COMMISSIONE CONSILIARE ASSETTO DEL TERRITORIO

SEDUTA DEL: 02/05/2019

1. Approvazione verbali sedute precedenti;
2. **Variante di adeguamento al RUE 2019 - prima parte cartografica**
3. Varie ed eventuali

Punto 2 dell'ordine del giorno: Variante di adeguamento al RUE 2019 - prima parte cartografica

Variante n. 041.01

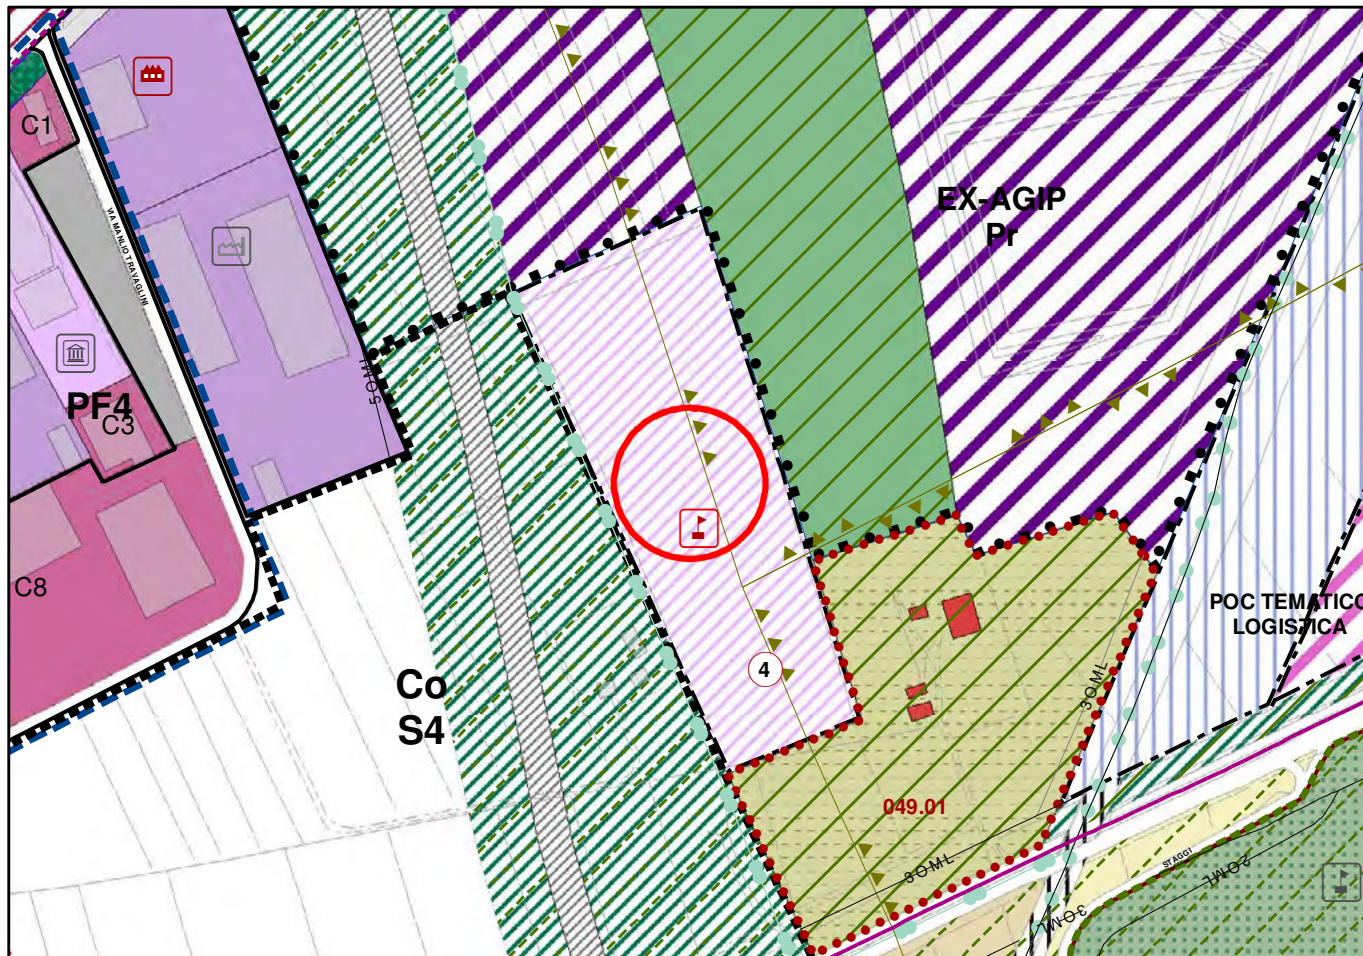
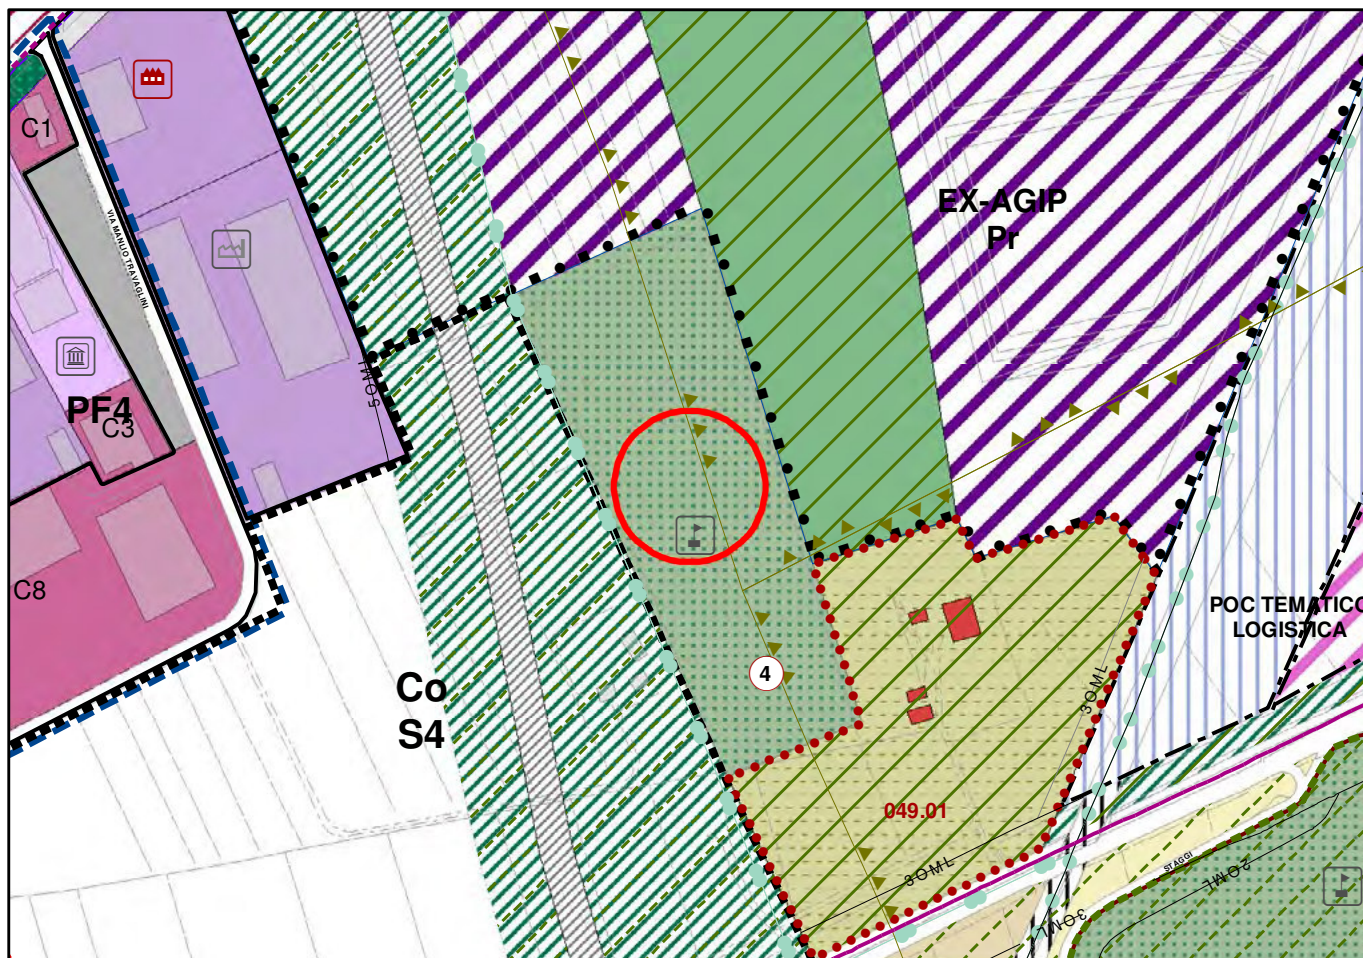
Scheda 41.01 Ravenna (Monaldina), modifica della classificazione della zona da "Servizi per lo sport e il tempo libero di progetto" a "Verde privato, Verde sportivo attrezzato, Servizi per lo sport e il tempo libero esistente" con eliminazione del perimetro di "PUA da approvare". Negli strumenti PSC e POC quest'area era integrabile con l'ambito CoS04 , visto l'integrazione non è avvenuta si ritiene di far tornare la zona ad attrezzature sportive private mantenendo l'obbiettivo di località.

Variante n. 047.01

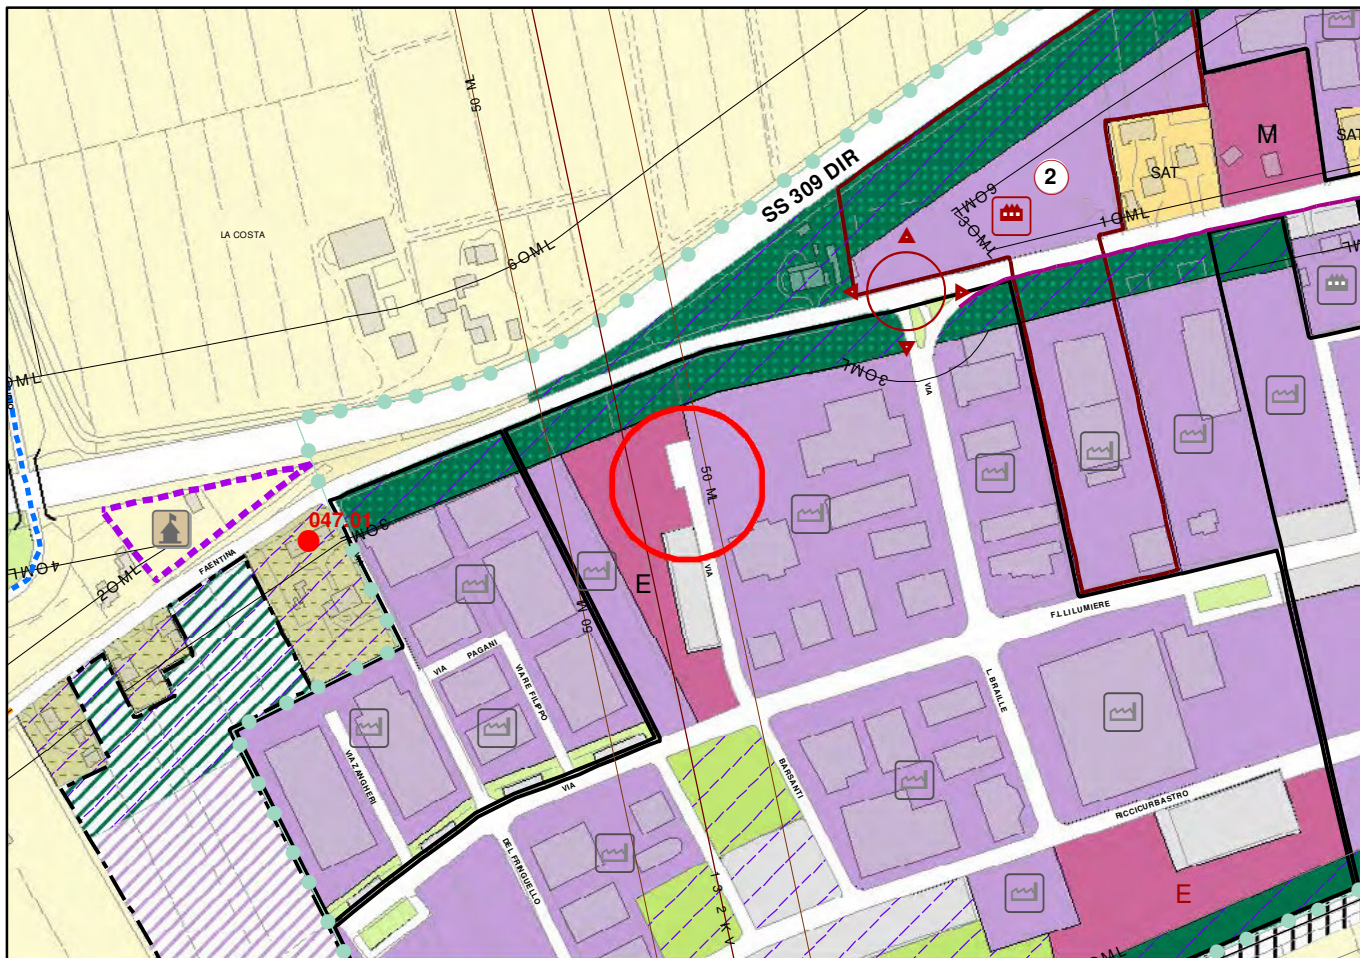
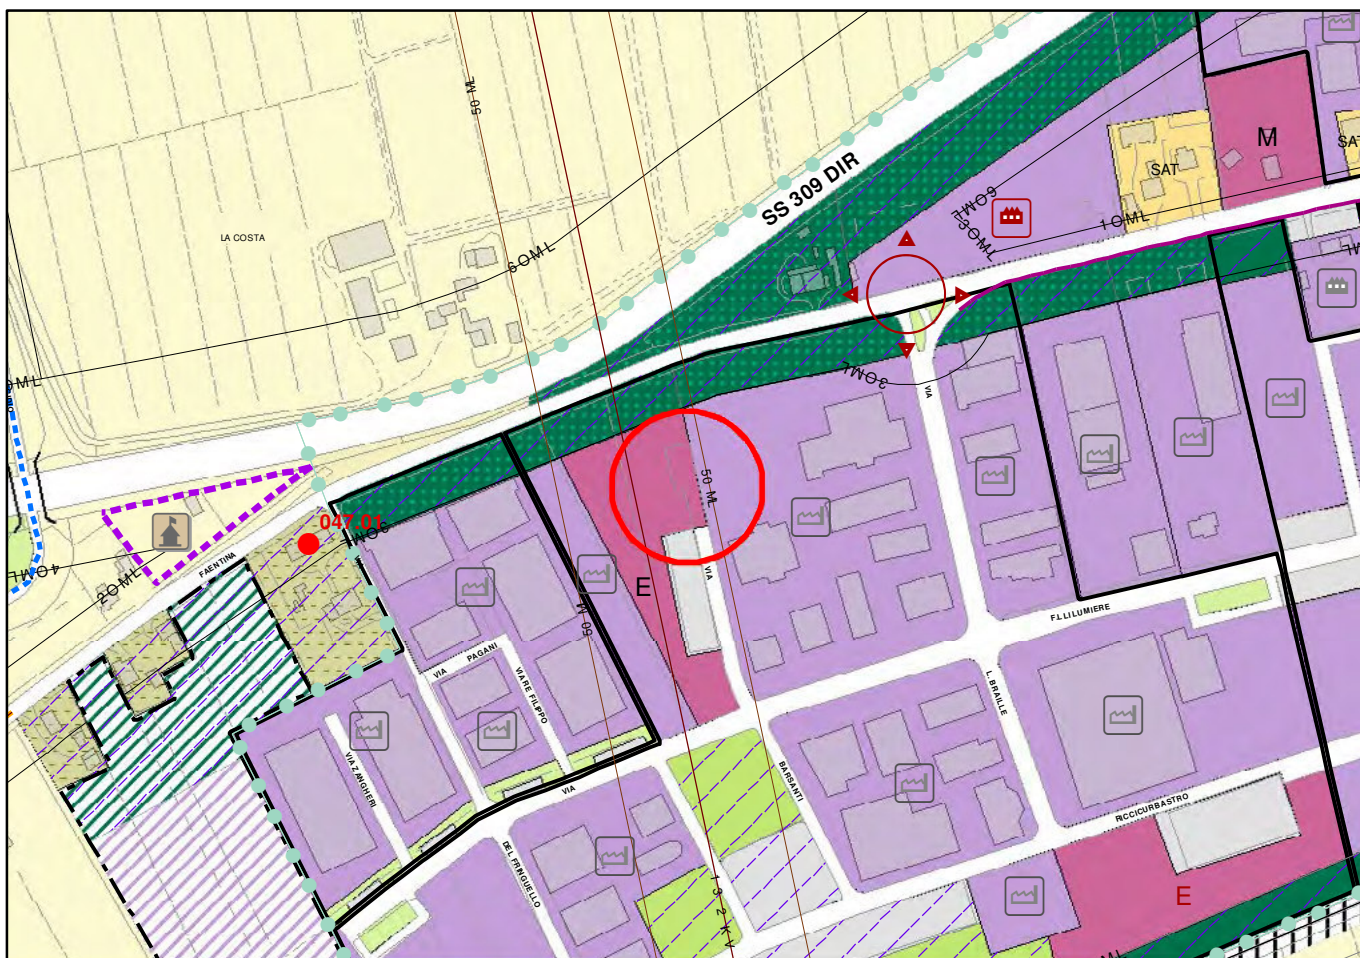
Scheda 47.01 Fornace Zarattini, modifica della classificazione della zona da "Strada esistente" a "Deposito ed esposizione all'aperto". Ora in quel pezzo di strada è concessa in diritto di superficie alla società proprietaria dell'area adiacente. A seguito delle verifiche con gli uffici si è valutato la fattibilità di tale modifica.

Variante n. 047.02

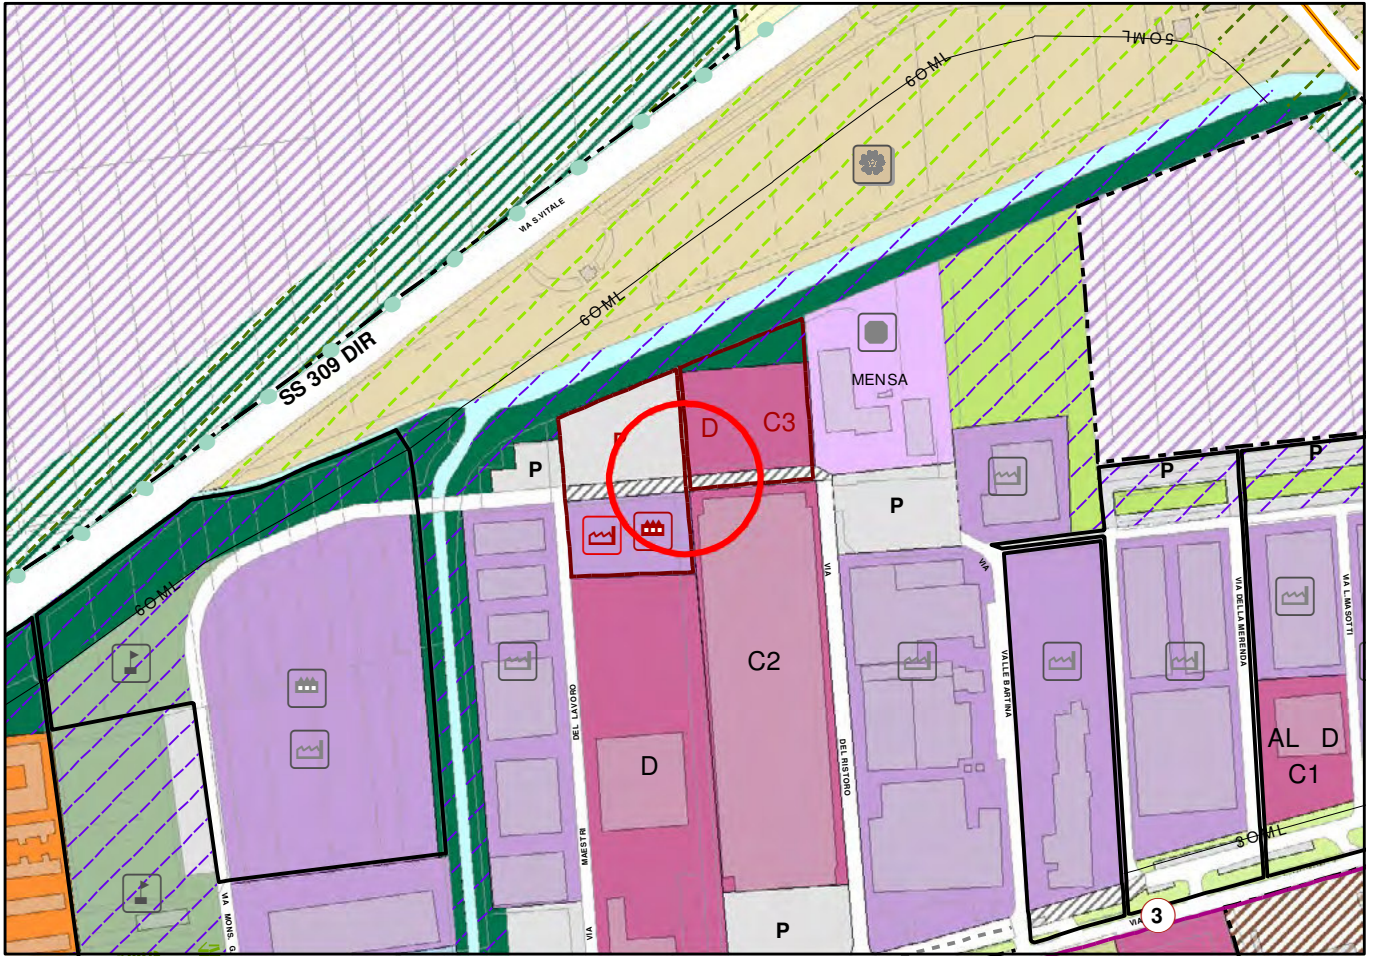
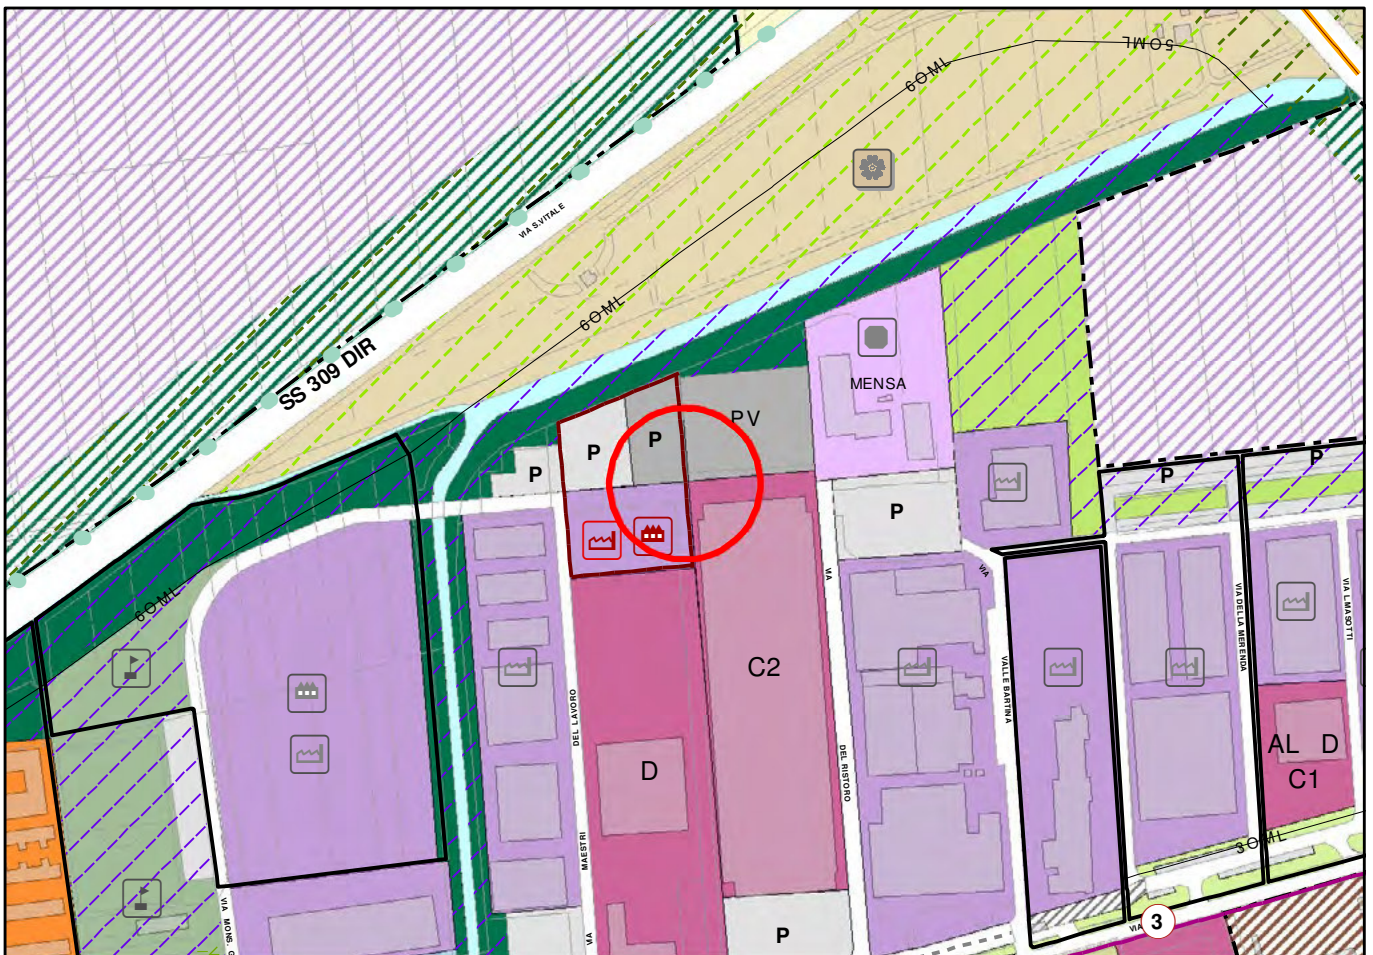
- La prima fa riferimento all'adeguamento del reale stato di fatto nell'area MIR con l'eliminazione della viabilità di progetto, disegnata su un'impianti tecnico esistente, l'eliminazione del perimetro di Progetto Unitario e al cambiamento della zona da "*Complessi, edifici, impianti per attività terziarie e/ o miste, Direzionali di progetto, Medio-piccole strutture di vendita di progetto*" a "*Parcheggio privato, Spazio di sosta in area prevalentemente a verde*".
- Per il lotto adiacente al MIR si modifica la zona da "*Piazze e parcheggi pubblici di progetto*" a "*Piazze e parcheggi pubblici*" e "*Parcheggio privato*" e si elimina la strada di progetto.
- Per l'area della mensa CAMSTsi modifica una piccola porzione della proprietà da "*strada di progetto*" a "*Attrezzature e spazi privati di interesse pubblico, Attrezzature private*".

Calistri: Vorrei maggiori informazioni per quanto riguarda la **scheda n 47.02** a Fornace Zarattini nella quale sono racchiuse tre differenti richieste. Essendo questa tematica legata alla collettività, cioè alla realizzazione o meno di una strada, penso che si debbano fare ulteriori approfondimenti. Calistri sostiene che il tratto di viabilità all'interno dell'area del centro MIR sia stata già realizzata (sulla falsariga dei disegni delle pianificazioni precedenti), pertanto il tratto di strada di progetto che dovrebbe essere ancora realizzato per completare la circuitazione della zona artigianale sarebbe di circa 50 metri. Ritengo che si debbano fare ulteriori approfondimenti su queste tre richieste.

Per quanto riguarda invece la risposta **al Geom. Calistri**, questa situazione mi è stata segnalata prima di tutto dal centro commerciale MIR, che ha un ampio parcheggio per il pubblico sul fronte e la zona di carico-scarico merci nell'area del retrostante. Nella zona individuata dal RUE come strada di progetto attualmente sono collocate delle vasche per l'impianto antincendio. Per la realizzazione di questo tratto di strada deve essere presentato un piano urbanistico, che consente anche lo sviluppo di altre aree.

Se tale viabilità fosse realizzata la zona dedicata al carico-scarico merci, verrebbe a mancare. La richiesta dei privati è di mantenere l'area com'è utilizzata ora, a seguito degli approfondimenti fatti, anche con gli uffici della viabilità, ci è sembrato accoglibile la richiesta fatta dai privati, in virtù della valutazione dei flussi e di percorrenza dell'area, e dell'alleggerimento del carico urbanistico che si avrebbe rimuovendo la previsione di pianificazione per quell'area.

Variante n. 047.03

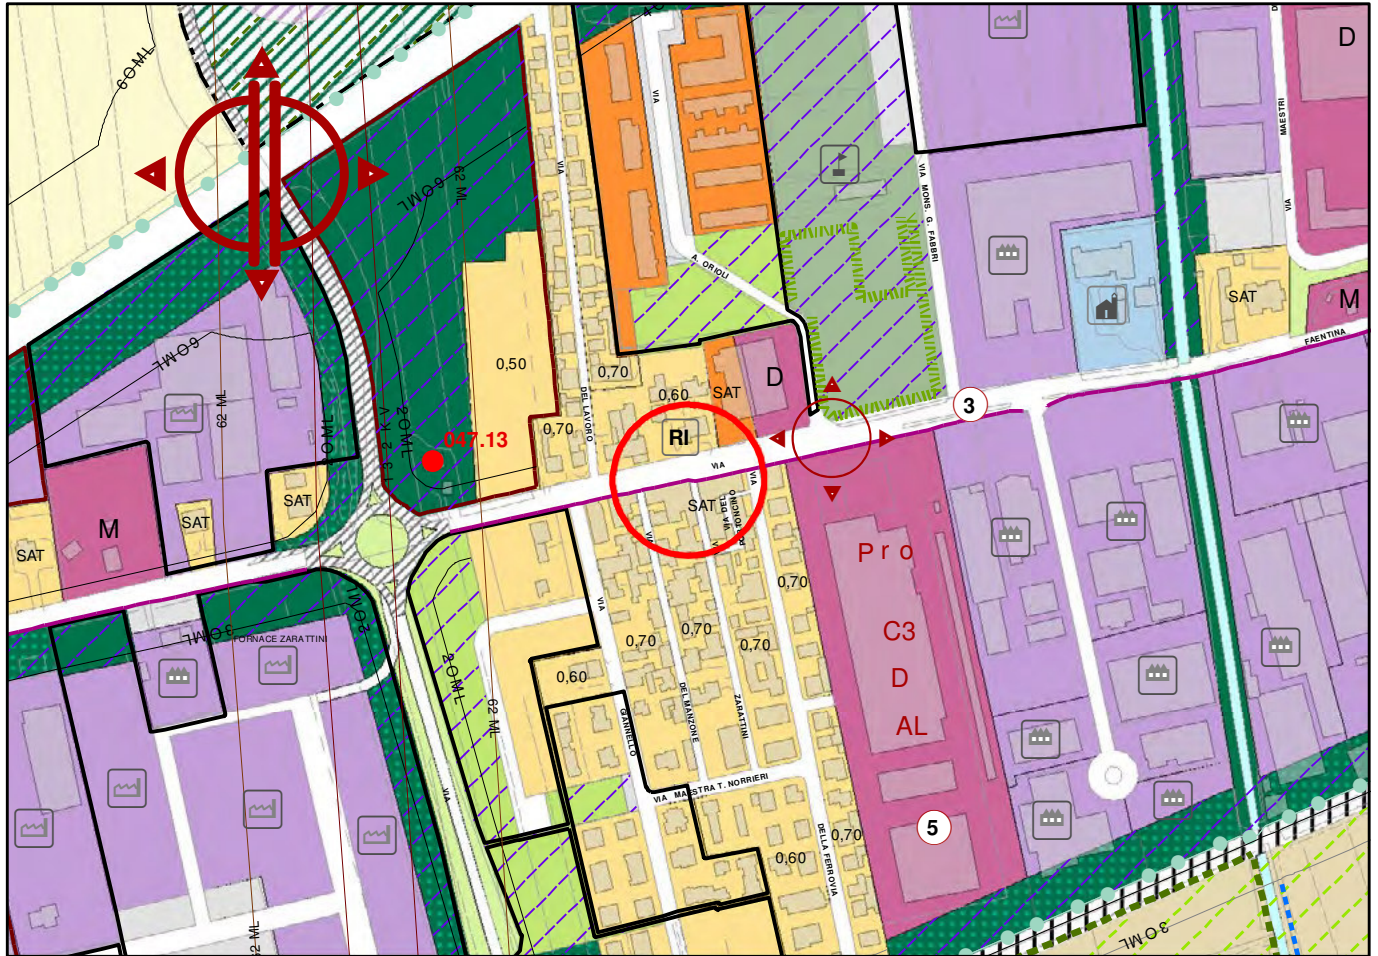
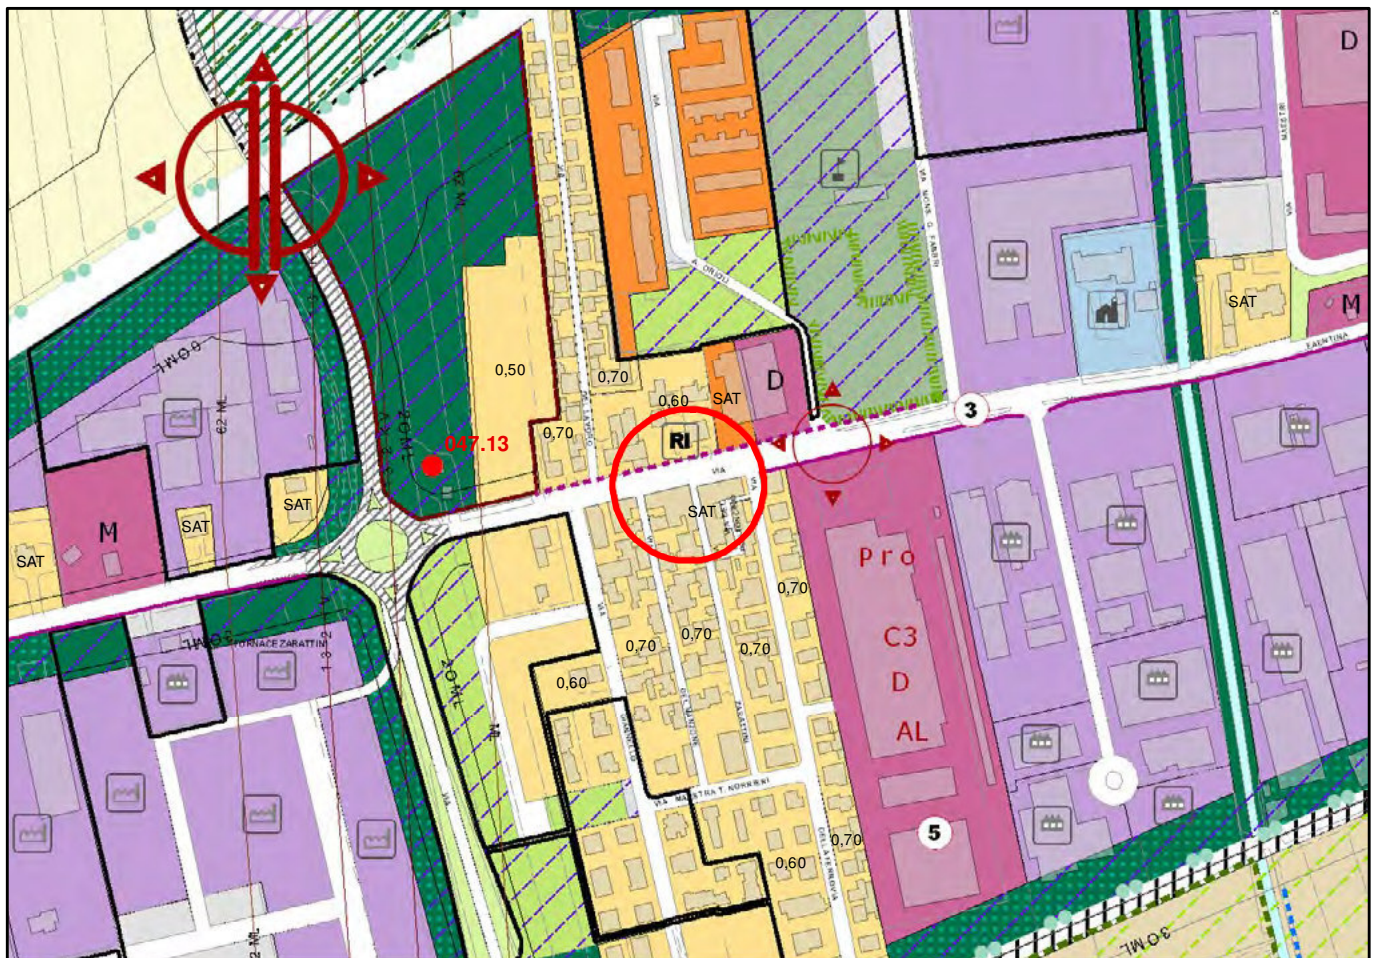
Scheda 47.03 Fornace Zarattini, eliminazione della simbologia "*Percorso pedonale e pista ciclopedonale e ciclabile esistente*". In questo momento non esiste e a seguito del confronto con l'ufficio strade risulta non fattibile. Si prevede la realizzazione di un percorso ciclo-pedonale sul lato opposto avente la medesima lunghezza.
